Bebauungsplan-Entwurf Barmbek-Süd 2

Abwägungspapier

zum Arbeitskreis II am 26.08.2019

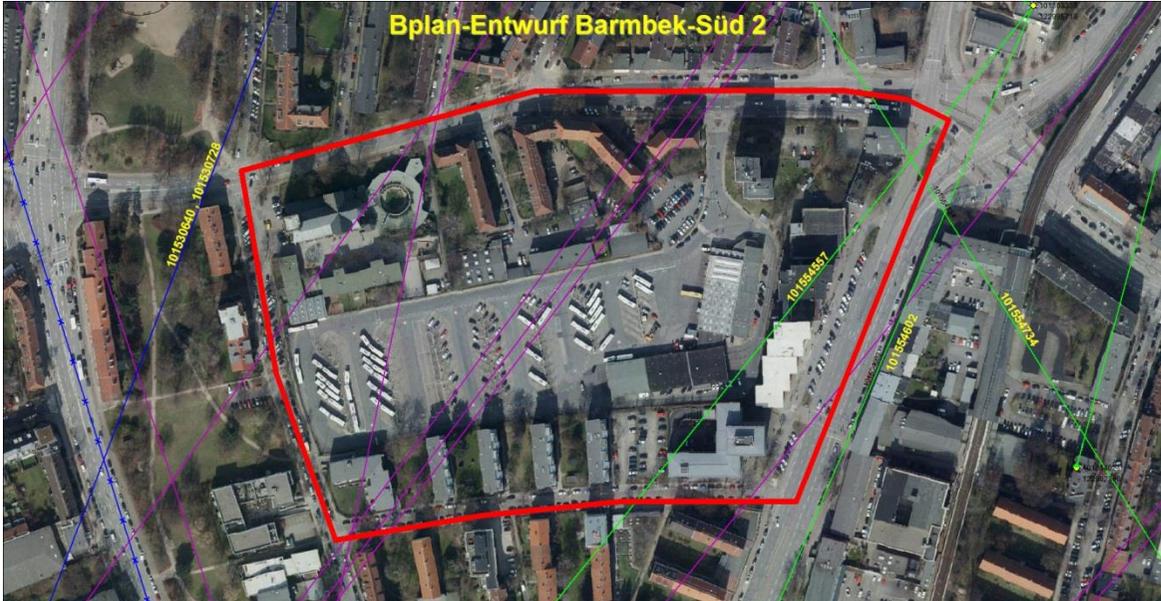
Media Broadcast GmbH			
06.02.2019		<p>Die Media Broadcast GmbH betreibt eine 13 GHz Richtfunkverbindung in unmittelbarer Nähe zum Planungsgebiet von Hamburg Hagenweg nach Hamburg Messeplatz 2. Die Koordinaten (WGS84) der Richtfunkstrecke sind:</p>	Der Hinweis wird zur Kenntnis genommen.

Nr. BOP	Lfd. Nr.	Inhalt der Stellungnahme	Stellungnahme N/SL
		<p>Hamburg Hagenweg: 10°E11'46,0", 53N37'33,0" Antennenhöhe: 52,50m</p> <p>Hamburg Messeplatz 2: 09°E58'33,7"; 53N33'47,5" Antennenhöhe: 169,0m</p> <p>Durch Baumaßnahmen im Planungsgebiet wird unsere Richtfunkverbindung nicht beeinträchtigt.</p> <p>Bitte beachten Sie jedoch, dass dies nur gilt, solange Sie sich innerhalb der uns mitgeteilten Planung bewegen. Im Falle von Abweichungen ist es unbedingt erforderlich, dass Sie uns zwecks Freigabe durch die MEDIA BROADCAST vorab schriftlich von der geplanten Abweichung in Kenntnis setzen.</p>	
Telefonica O2
